PREVOST

BULLETIN DE GARANTIE

BG24-23A

DATE :	Juillet 2024	SECTION :	06 ÉLECTRIQUE
EXPIRATION:	Juillet 2026		
SUJET :	INSPECTION DU DISJONCTEUR CB5

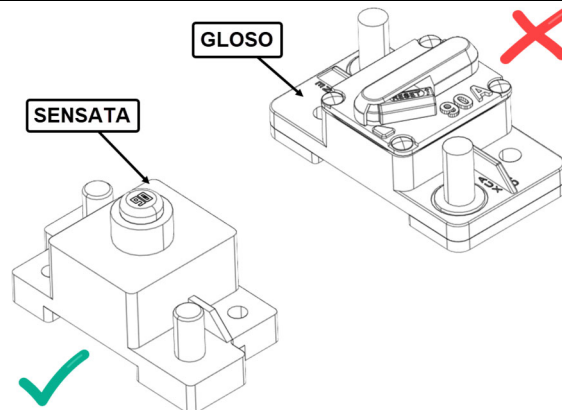
4. Vérifier la marque du disjoncteur :

- S'il s'agit d'un disjoncteur de marque SENSATA, c'est bon, passez à l'étape suivante.
- S'il s'agit d'un disjoncteur de marque GLOSO, vous devez le remplacer, allez à la section remplacement du disjoncteur.

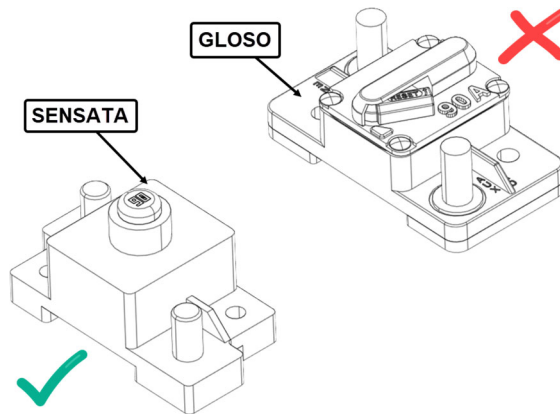
3. Vérifier la marque du disjoncteur:

- S'il s'agit d'un disjoncteur de marque SENSATA, c'est bon, passez à l'étape suivante.
- S'il s'agit d'un disjoncteur de marque GLOSO, vous devez le remplacer, allez à la section remplacement du disjoncteur.

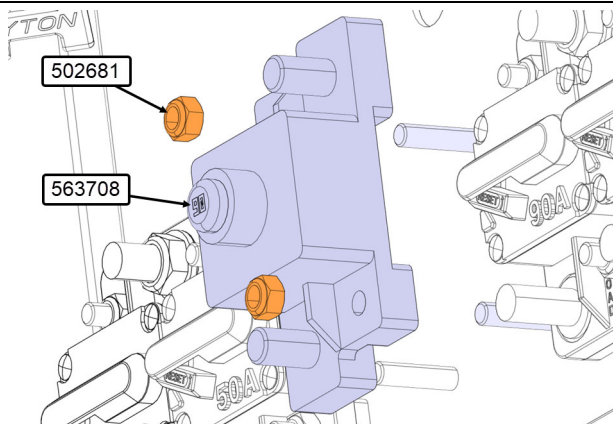
18. Installer le nouveau disjoncteur **CB5 563708** avec les nouveaux écrous 502681 (2x).

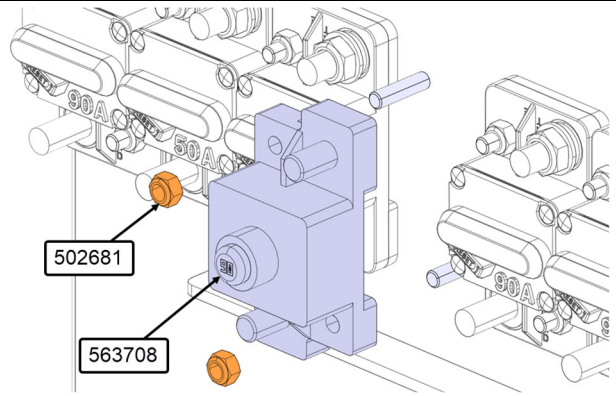
18. Installer le nouveau disjoncteur **CB5 563708** avec les nouveaux écrous 502681 (2x).
